**Razionalizzazione e sviluppo della Rete di Trasmissione
Nazionale (RTN) nella media valle del Piave**

**Richiesta integrazioni CT VIA - punto 33.
Allegato 3 - Controdeduzioni alle osservazioni pervenute**

Osservazione 6 e 7 - Fontana e comunità montana.

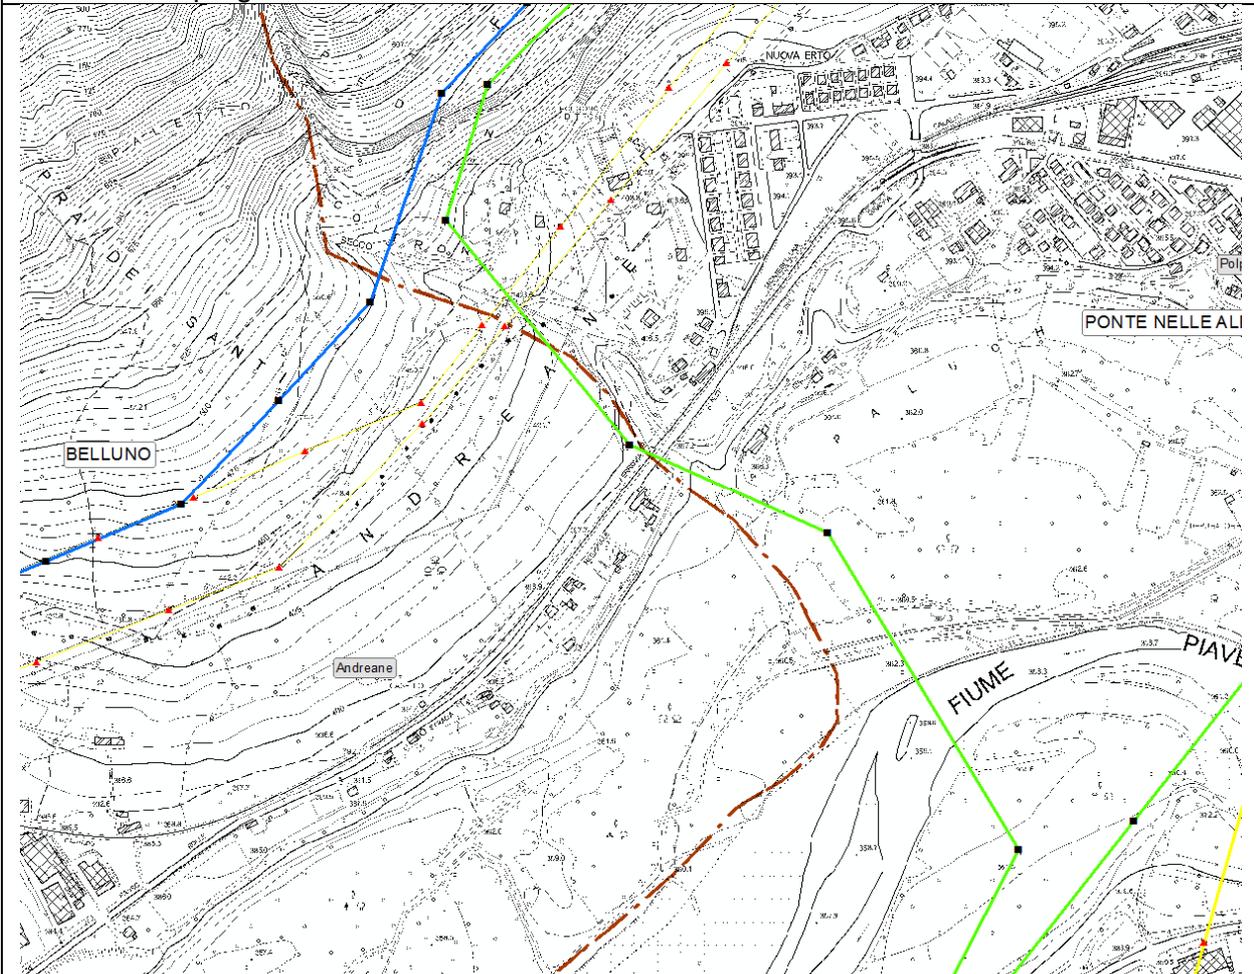
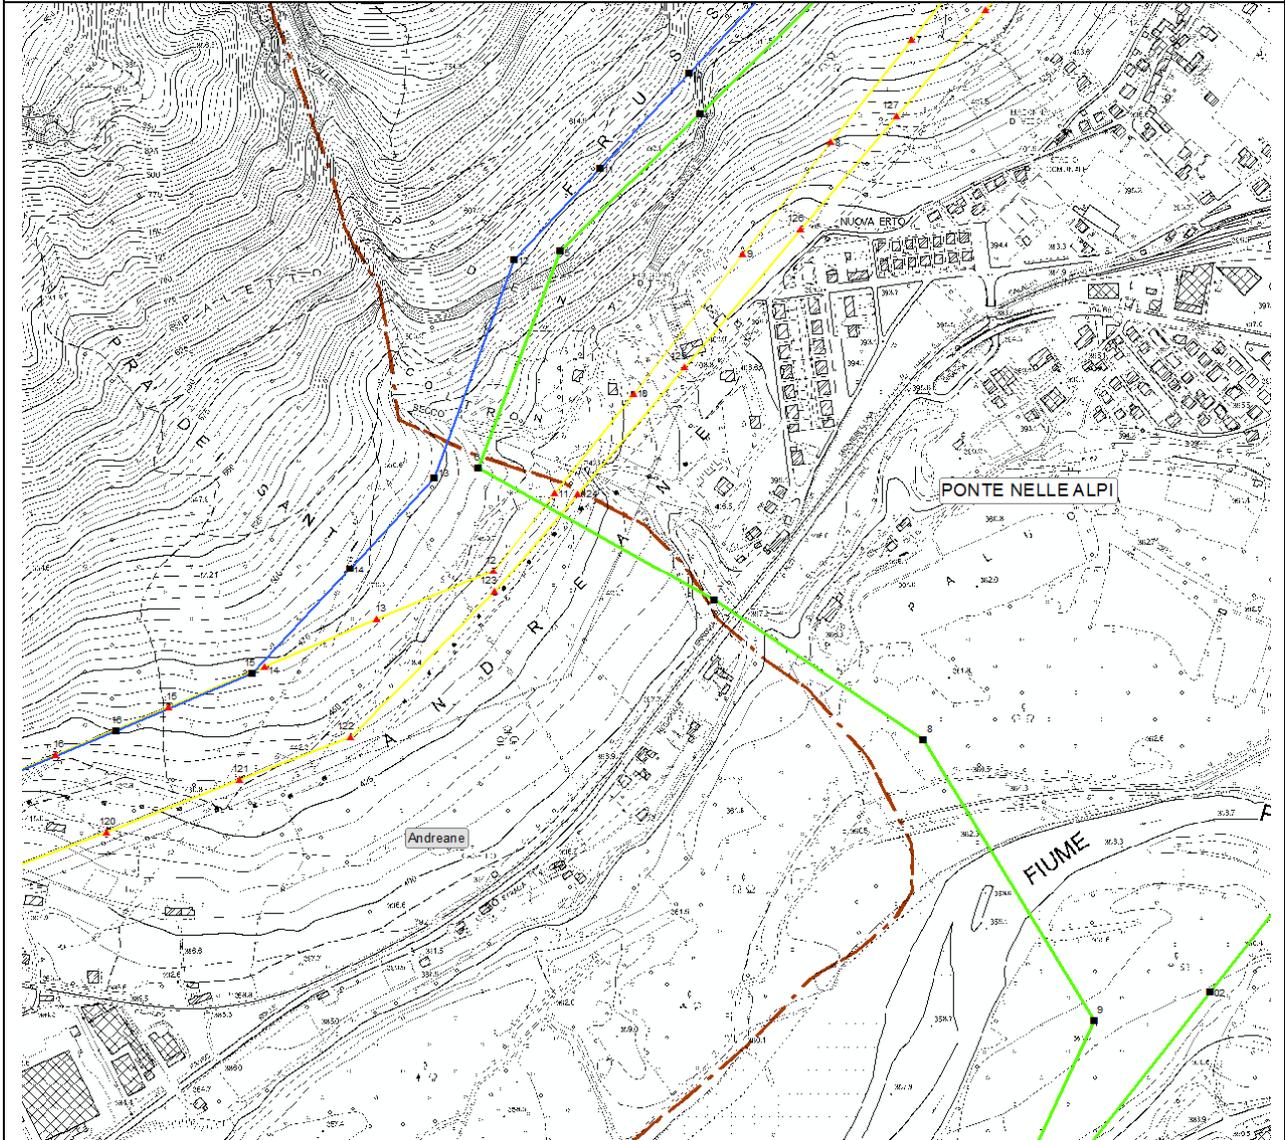
Trattasi di osservazione inerenti i contenuti dello studio di impatto ambientale ed in particolare sia alla Valutazione di Incidenza Ambientale (aspetti Floristico-vegetazionali e faunistici), sia agli aspetti paesaggistici che si concretizzano in una richiesta di variante dell'elettrodotto "Polpet - Scorzè" nel tratto tra i sostegni 6-7-8, ovvero di spostare lo stesso lungo il versante a sinistra del "Rio Secco" con contestuale interrimento.

Per quanto attiene alle lamentate lacune della relazione di valutazione di incidenza si fa presente che si sta provvedendo ad una revisione della stessa, con tutti gli approfondimenti per le problematiche sollevate; tale revisione verrà prodotta unitamente alle altre integrazioni.

In merito alla richiesta di spostamento, si precisa che la stessa non può essere accolta tal quale. Viene proposta una modifica del tracciato che prevede per il sostegno n. 7 uno spostamento di circa 20 metri verso il "Rio Secco" in accoglimento di quanto emerso nel corso del sopralluogo con la Commissione VIA ed in linea con quanto richiesto dalla Comunità Montana Bellunese di cui alla successiva osservazione n. 7.

Osservazione 8 - Comune di Castellavazzo

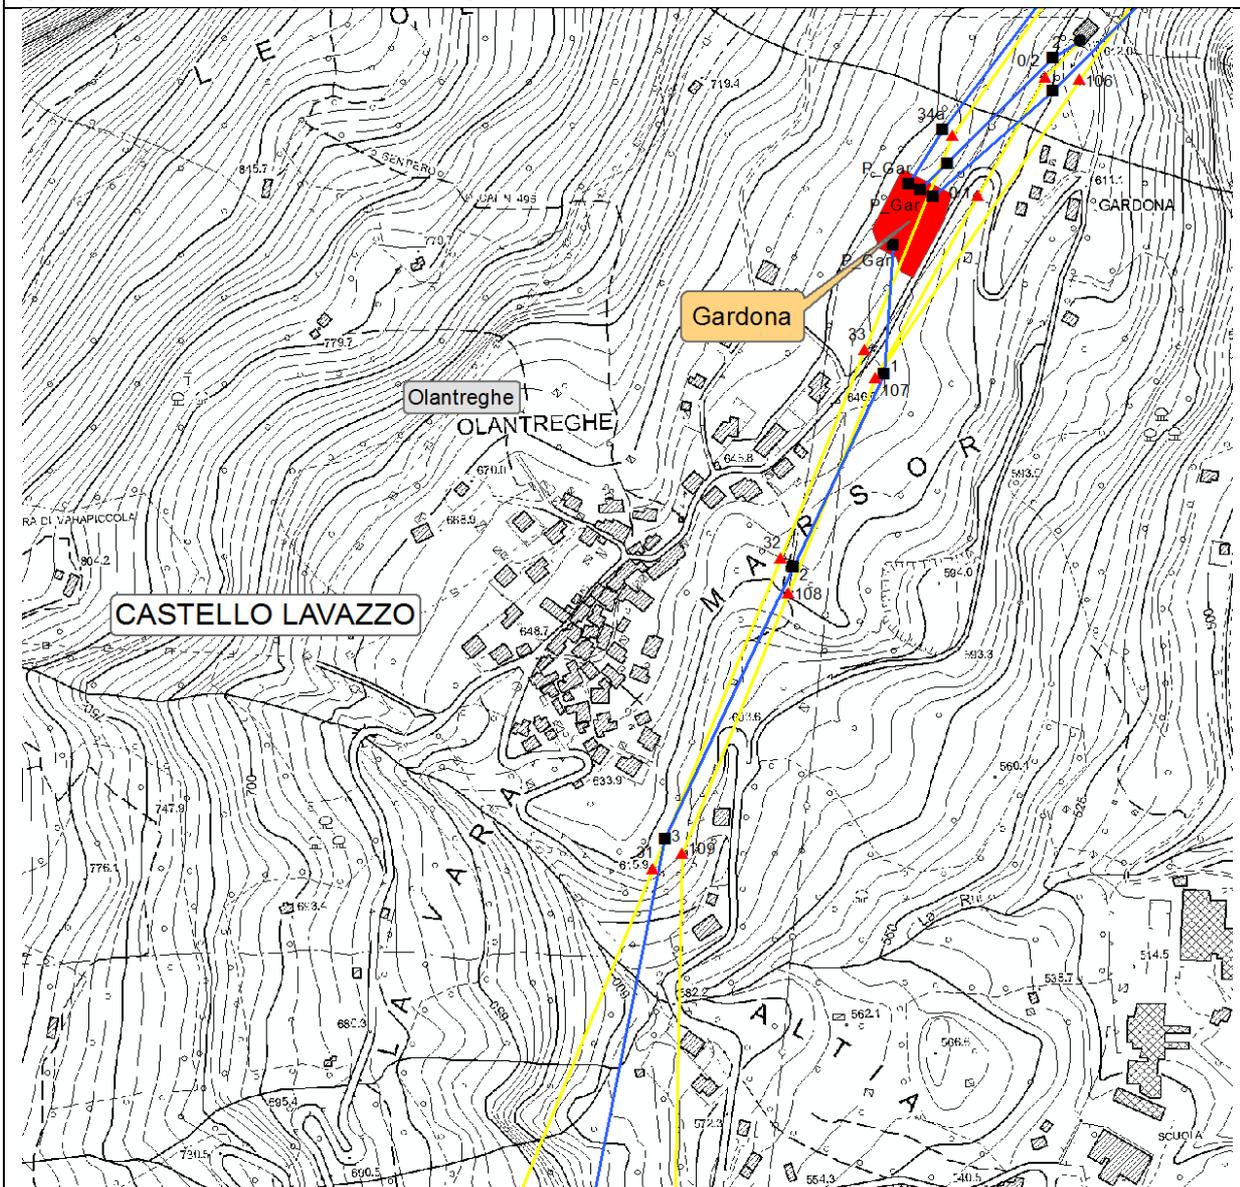
Viene richiesto di spostare i sostegni 107 e 108 della nuova direttrice, in modo da allontanarsi dalla frazione di Olantreghe.

Si premette che nella zona interessata sono attualmente esistenti n. 2 elettrodotti 132kV “Desedan – Ospitale” e 132 kV “Polpet - Pelos cd Gardona” che verranno entrambi smantellati, ed in sostituzione verrà realizzato la nuova direttrice a 132 kV “Gardona - Desedan” sul tracciato che ottimizza le distanze rispetto le abitazioni circostanti..

Nel tratto tra i tralicci 107 e 108 (futuri 1 e 2) il progetto utilizza il tracciato della linea 132KV “Polpet - Pelos cd Gardona”, ovvero, la più distante dalla frazione di Olantreghe e la richiesta di spostamento non può essere accolta a causa della particolare configurazione orografica della zona

interessata che, presentando ripide scarpate, determina, a fronte di lievi spostamenti dei sostegni, difficoltà tecniche per raccordarsi con la vicina stazione di Gardona in progetto e richiederebbe sostegni di dimensioni superiori aumentando notevolmente l'impatto visivo degli stessi.

Osservazione 10 – punto 1 - Comune di Ponte nelle Alpi

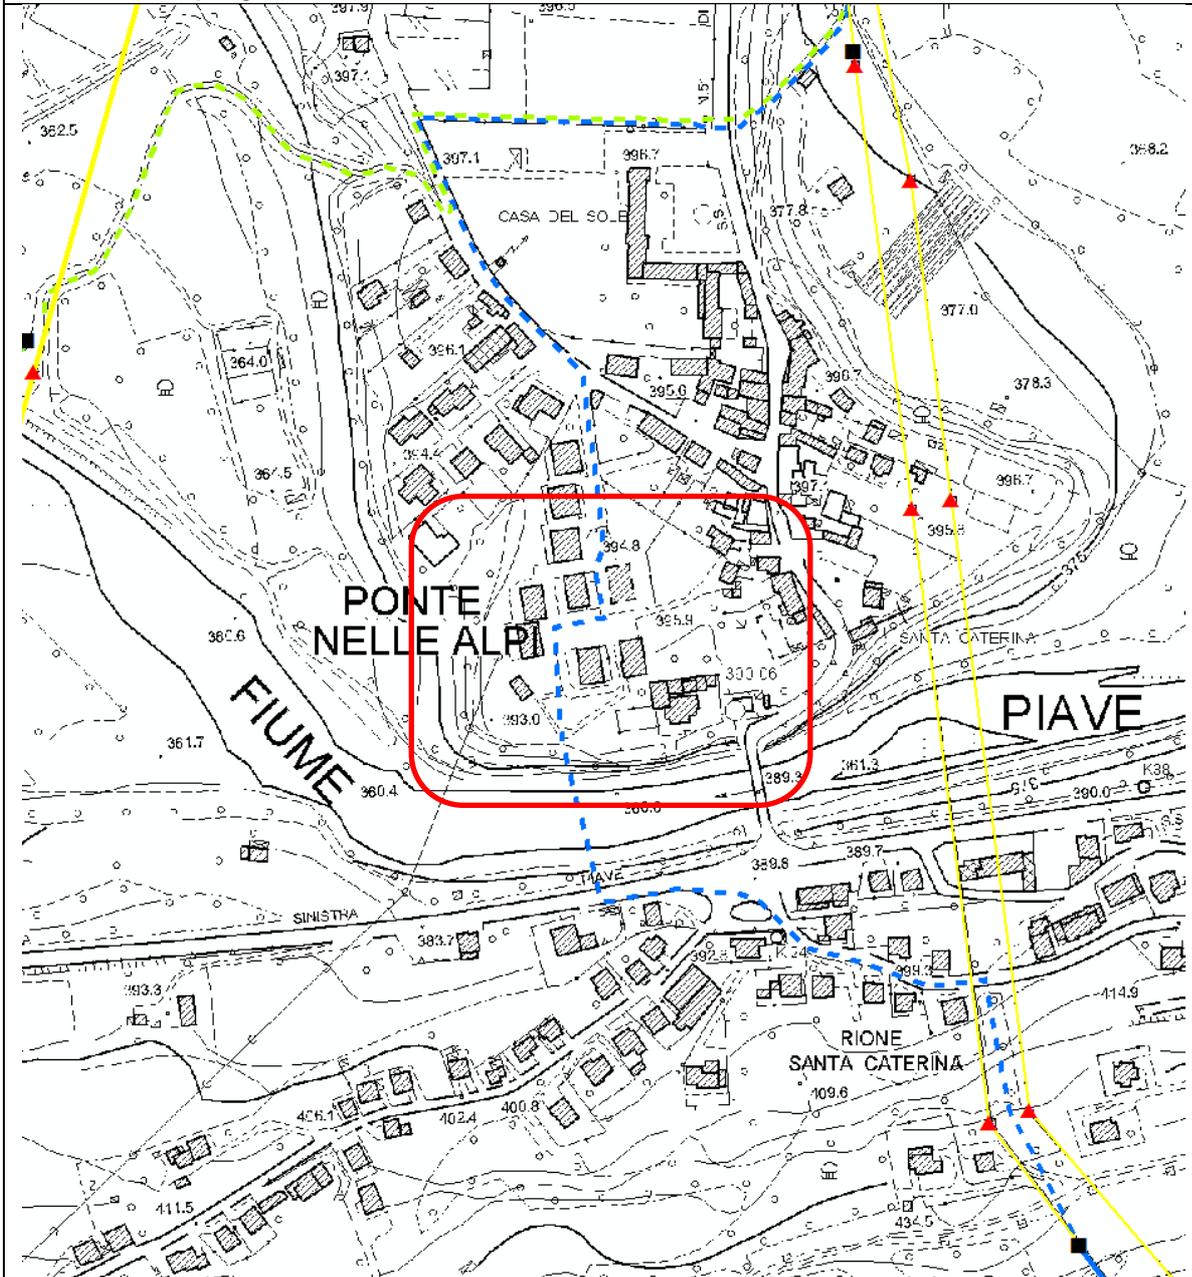
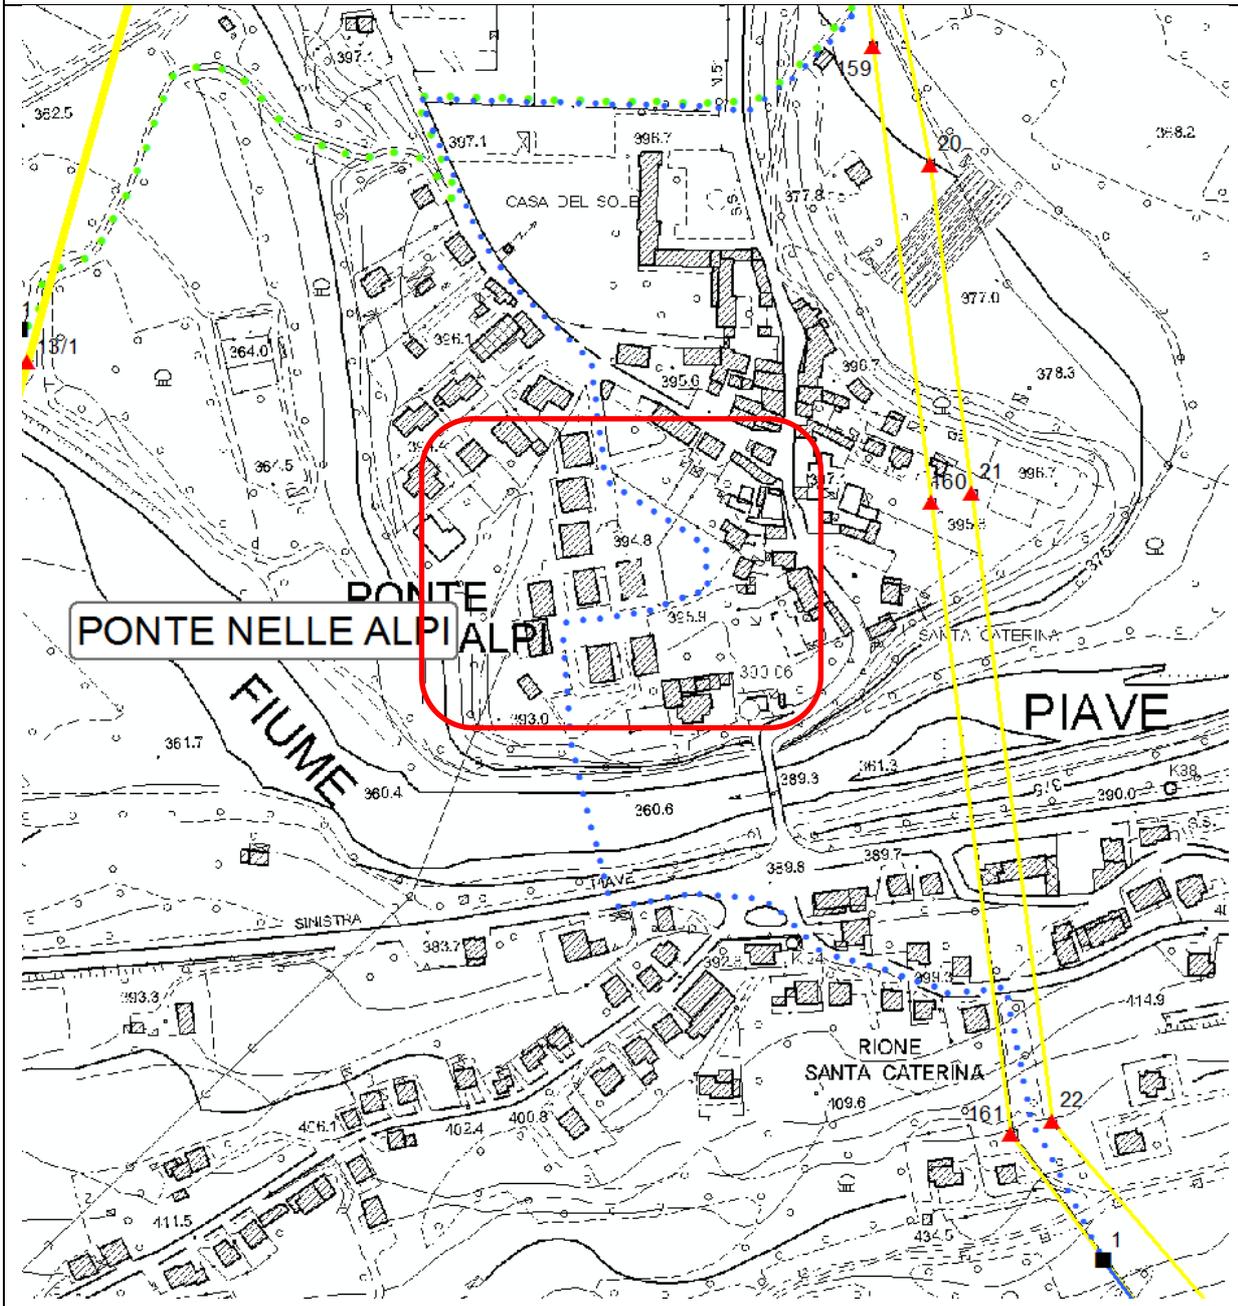
Si fa riferimento al Cavidotto 132 kV "Polpet - Nove cd La Secca" ed in particolare al passaggio tra gli edifici individuati catastalmente al Foglio 30 particelle 665 e 732 del Comune di Ponte nelle Alpi. Viene richiesto di poter far passare il cavo, invece che tra i due edifici, a est dell'edificio individuato alla particella 732 su un'area libera di proprietà del pubblico demanio. Viene inoltre richiesto di porre il cavo ad una profondità maggiore di 1,60 metri.

Per quanto attiene alla richiesta di variare il tracciato si comunica che qualora la stessa venga condivisa dalla Commissione Tecnica di Verifica dell'Impatto Ambientale, essa sarà introdotta quale variante progettuale.

Per quanto attiene alle richieste di maggiore profondità di posa si comunica che la quota di progetto è quella che ottimizza sicurezza di esercizio, portata elettrica del cavidotto (a causa della riduzione della dispersione termica man mano che si aumenta la quota) e dei maggiori costi di realizzazione.

Osservazione 11 punto A) - Stralcio catastale allegato al progetto – Comune di Belluno

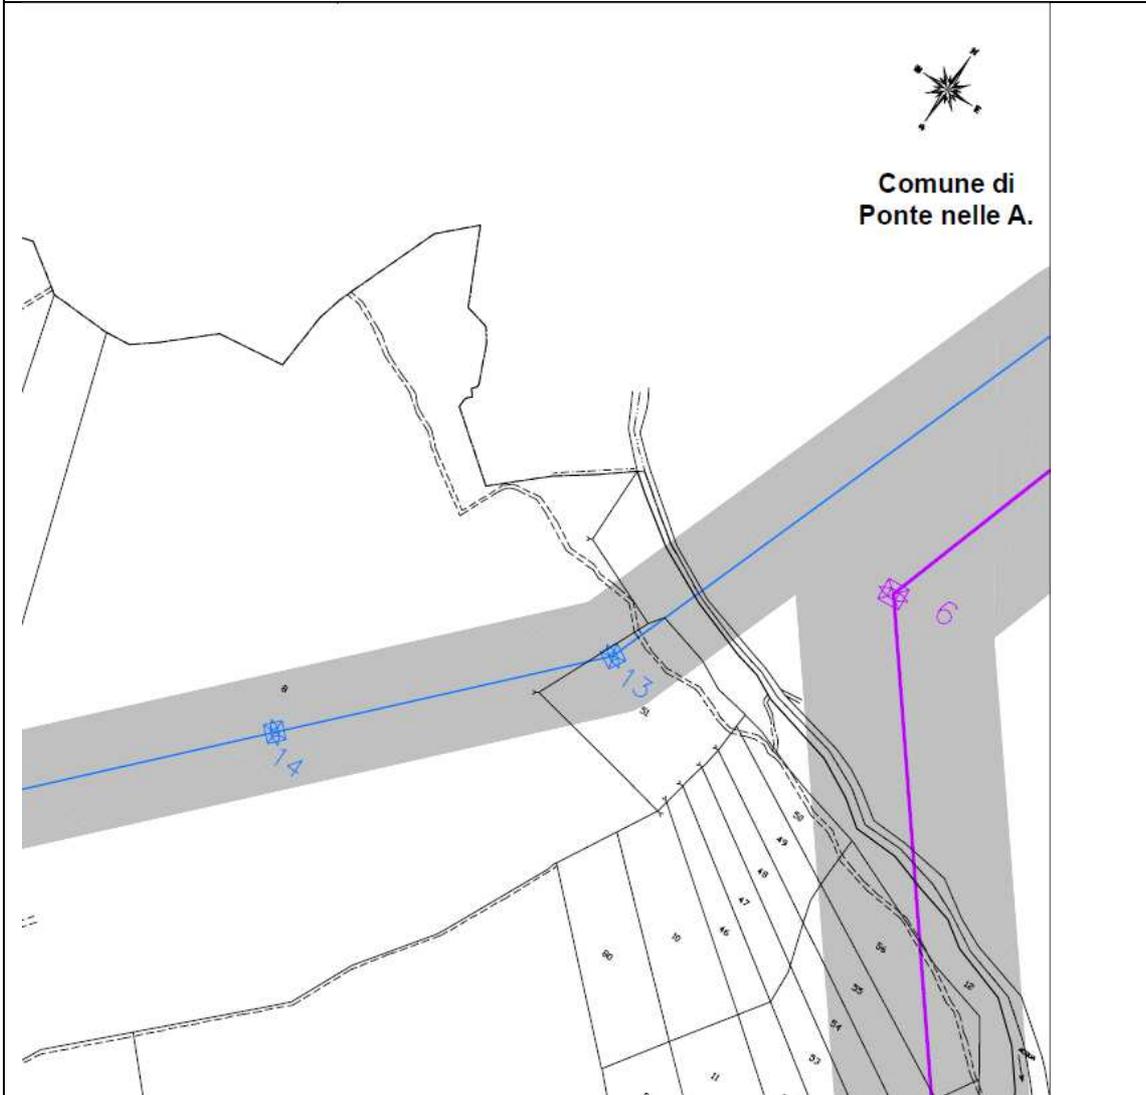
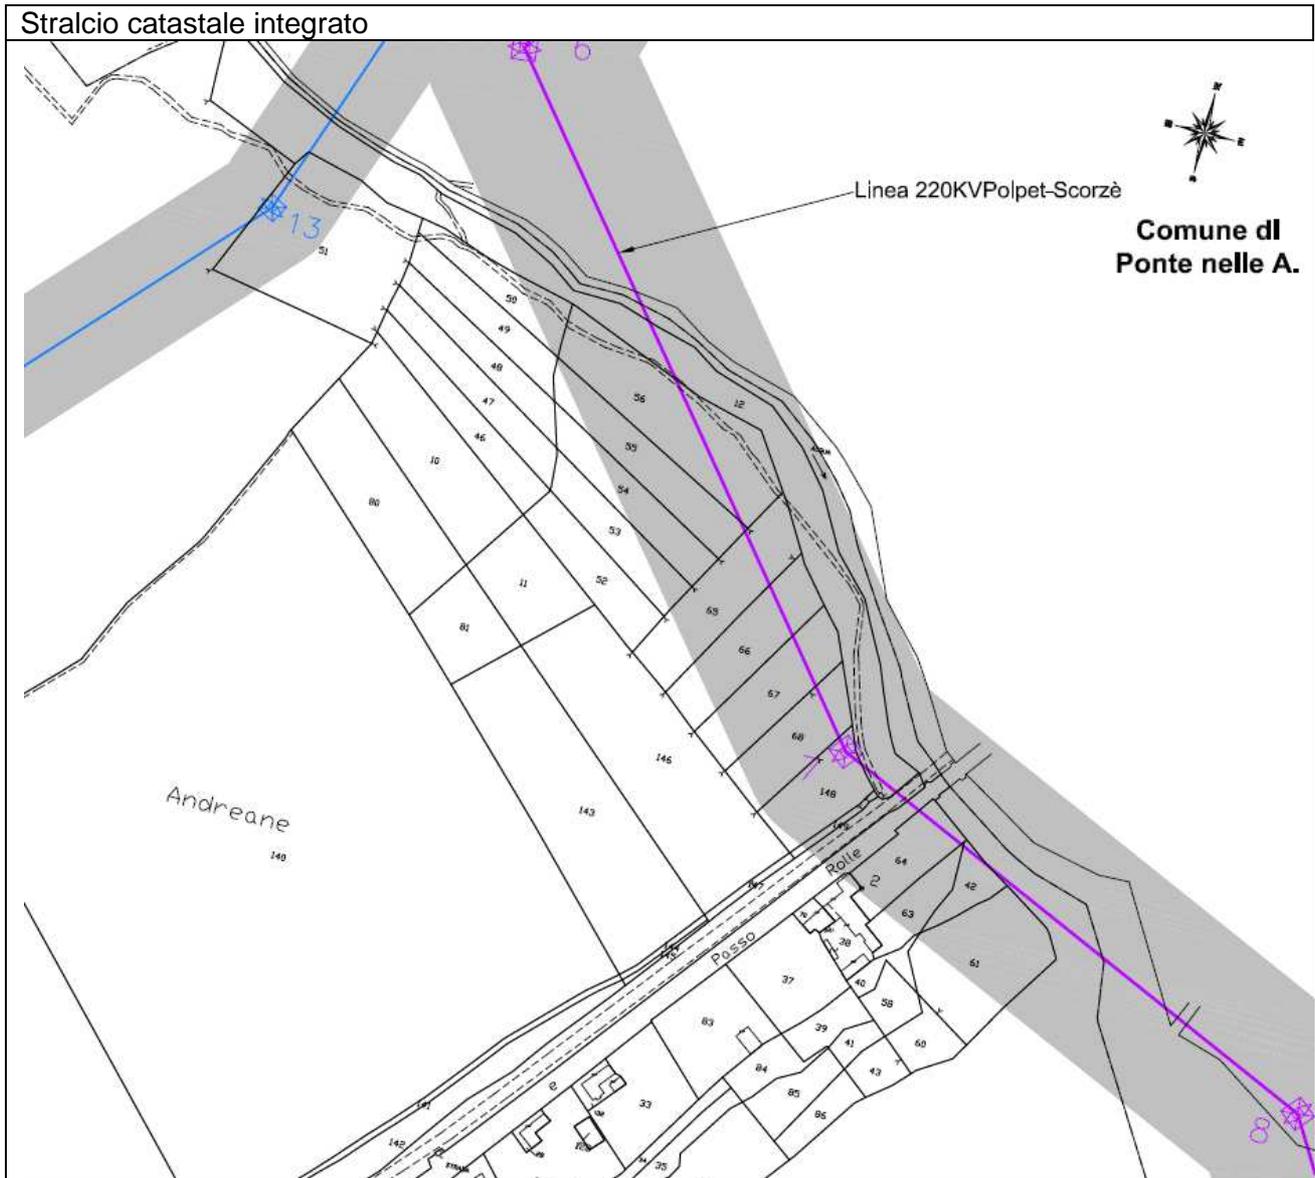
Viene inoltre evidenziato che *“in particolare per il tratto della nuova linea 220 kV Polpet - Scorzè nei pressi del confine tra i Comuni di Belluno e Ponte nelle Alpi, manca la porzione di planimetria con indicata l’ubicazione del sostegno n. 7 ricadente in Comune di Belluno”*.

Al riguardo si conferma che per mera omissione, in effetti, la planimetria catastale non comprende il dettaglio di una parte del tratto in questione, le particelle sono state comunque riportate nel documento n. EU22215A1BCX14031 – Appendice A.

Ad ogni buon conto in appresso si evidenzia lo stralcio di planimetria allegato al progetto, e quello debitamente integrato riportante le particelle.
